# ボデーシートベルト

## Ⅶ ボデー関係

図12-1 セダン系連続ウエビングタイプシートベルト 図12-2 ハードトップ系連続ウエビングタイプシートベルト

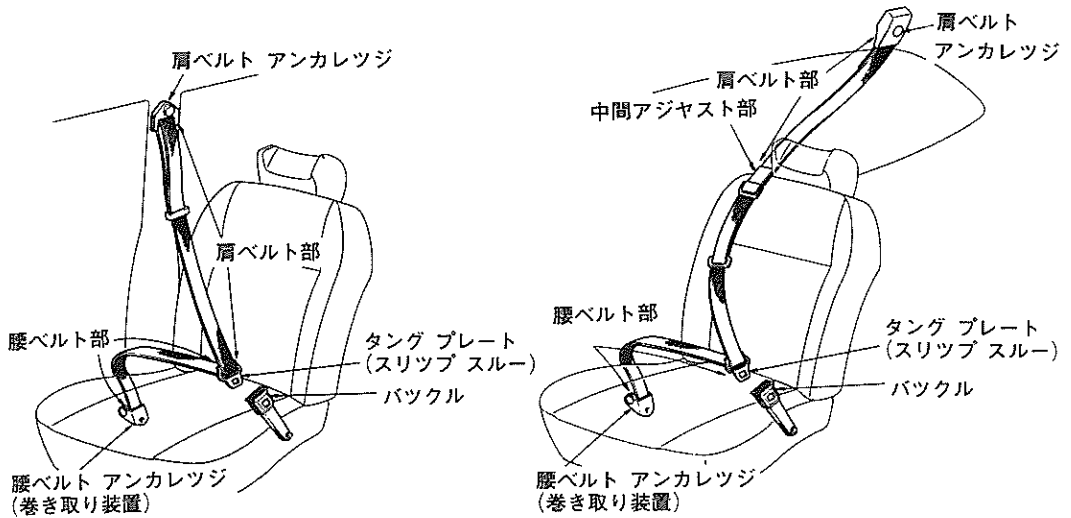
前席用シートベルトは、連続ウエビング式シートベルトに変更しました。

このシートベルトは、腰ベルトアンカレッヅからタングプレートを通り肩ベルトアンカ部まで1本のベルト方式です。

腰ベルトアンカレッヅはシートに固定されており、巻取り装置が取り付けられています。

ベルトの長さ調整は、セダン系では肩ベルトアンカレッヅ部で、ハードトップ系では肩ベルトの中間アジャスト部で行われます。(ハードトップ系では、肩ベルトアンカレッヅがリヤのルーフサイドレールに取付けられているため、肩ベルトに中間アジャスト部が設けられています。)

図12-3 フューエル タンク断面

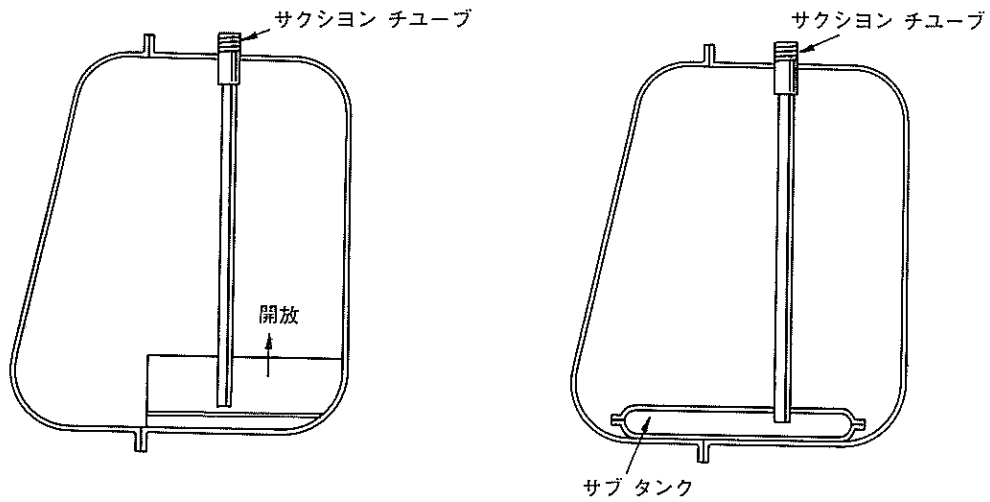
フューエル タンク内の水抜き性向上のため、サブ タンクを廃止しました。
